Nordkystens Fremtid

Svar til myndighederne på spørgsmål til myndighedsrapport og bilag

Dato: 24. februar 2025

ØHN U4+4A

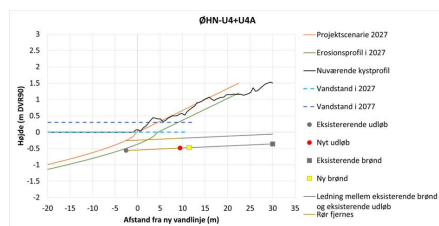
Undring over at spildevandsudløb ØHN U4+4A kun forlænges 7,4 m (og omkringliggende højde 9,4m), da fodringsprofilen umiddelbart vest for (ved fodringens slut) rækker længere ud. Der er østgående langstransport. Er der lavet en vurdering af at røret ikke vil tilsande ?

Udløbet flyttes 12 m tilbage i den høfde, som beskytter ledningen i dag. Det skal sikres at den sidste del af ledningen ligger på et filterlag og er beskyttet med sten foran og over udløbet, så tilslutning af udløbet så vidt mulig undgås. For at kunne tilgå udløbet og rense ledningen anlægges en brønd i forbindelse med udløbet. Der etableres en kontraklap for at forhindre, at røret stoppes til af sand. Udløbet skal forlænges med 7,4 m ud til det nye strandfodningsprofil.

Udløbet forlænges med overgang fra jern til plast samt nyt rør i plast i klasse S (SN8) i dimension $\varnothing 315$ PP.

Det nye udløb vil have en hældning på 5,4 ‰ med en bundkote -0,56 m DVR90.

Til beskyttelse med erosion og bølgepåvirkning sikres rørforlængelse med dæksten. Der tilføres dækstenslag og rallag over en længde af 9,4 m, svarende til forlængelsen af røret samt 2 m ekstra beskyttelse ved udløbet.

Der er ikke behov for at øge høfdens topkote, da den ligger uden for fodringsstrækningen og bag en skråningsbeskyttelse.
